Referència: B-267

Denominació: AMPOLLA DISPENSER CÒNIC 50 ml

Informe inici producció – mostres 10/06/21

Mostres 10/06/21

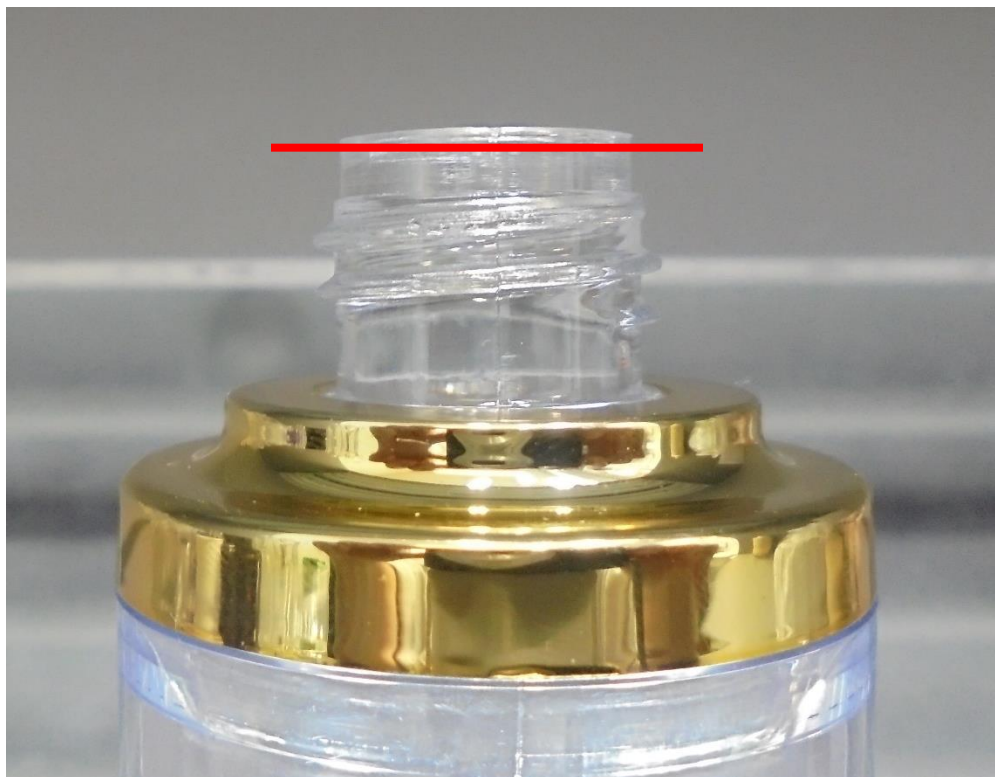
El coll ha millorat, però encara queda una mica massa alt, tort i la vàlvula també es veu torta.

El coll està una mica tort.
